「柏崎刈羽原子力発電所第6号機及び第7号機 9×9燃料（A型）異物フィルタの変更について」へのコメント回答について （一部改訂）

平成24年8月  
原子力安全・保安院

第5回燃料意見聴取会「9×9燃料(A型)異物フィルタの変更について」  
コメント回答

図4 ワイヤブラシ使用制限エリアの例※

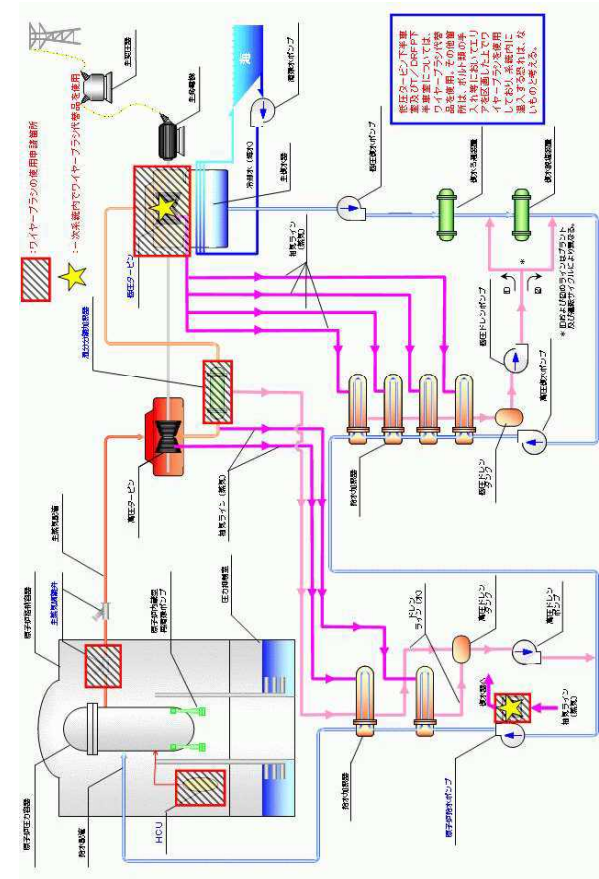
Defender に到達すると想定される異物を整理するとともに、それによる閉塞を設計上どの程度考慮するのか整理すること【更田委員、三島委員、山口委員】

図4は、柏崎刈羽7号機第9回定検（平成22年4月22日～7月23日）において、実際にワイヤブラシが使用申請された場所を例として示したものである。使用制限エリアは、ワイヤ素線が原子炉内部に混入する可能性が否定できないことから、下記系統図中の全てのライン（一次系ではない循環水系統は除く）で原則使用禁止となっている。ただし、作業上代替品（ナイロンブラシ等）を使用することが困難な場合は、異物飛散防止対策（下記1.b.）を講じた上でワイヤブラシ等を使用可としている。
